1.1 CONCEPTO TÉCNICO No. CT:	**CT-6922**
1.2 ÁREA:	Técnica y de Gestión
1.3 COORDINACIÓN:	Investigación y Desarrollo
1.4 REFERENCIA CRUZADA RADICADO FOPAE:	2013ER8755
1.5 RESPUESTA OFICIAL No.	RO-63511

2.1 SOLICITANTE:	CURADURÍA URBANA No. 4
2.2 PROYECTO:	Vivienda
2.3 LOCALIDAD:	18. Rafael Uribe Uribe
2.4 UPZ:	55. Diana Turbay
2.5 BARRIO O SECTOR CATASTRAL:	Diana Turbay
2.6 DIRECCIÓN:	Carrera 2D No 49-97 Sur
2.7 CHIP:	AAA0197SXLW
2.8 MANZANA CATASTRAL:	13
2.9 PREDIO CATASTRAL:	48
2.10 ÁREA (Ha):	0.0094 (*)
2.11 FECHA DE VISITA:	Junio 14 de 2013

Fotografía No. 1. Predio en donde se desarrollará el proyecto, ubicado en la Carrera 2D No. 49-97 Sur, de la Localidad de Rafael Uribe Uribe

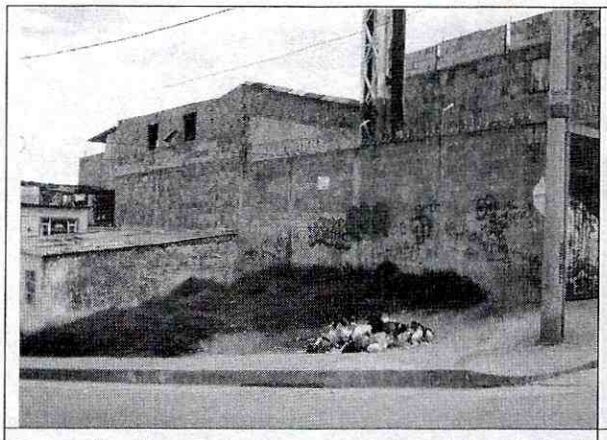
En el momento de la visita, en el predio objeto del presente concepto técnico, se encontró un lote vacío cubierto parcialmente por pasto, y sin evidencias de afectación por procesos de remoción en masa activos que involucren el área del proyecto.

El sector en donde se emplaza la citada edificación posee una pendiente media a baja, se encuentra totalmente consolidado y en el momento de la verificación técnica adelantada en las edificaciones aledañas no se evidenciaban daños o patologías que permitieran identificar o definir la presencia de procesos de inestabilidad geotécnica en el área del proyecto. A pesar de lo anterior, se advierte que cualquier intervención que se realice, debe tener en cuenta la presencia de la infraestructura aledaña, por lo que el responsable del proyecto debe garantizar en todo momento la estabilidad general del lote y su entorno.
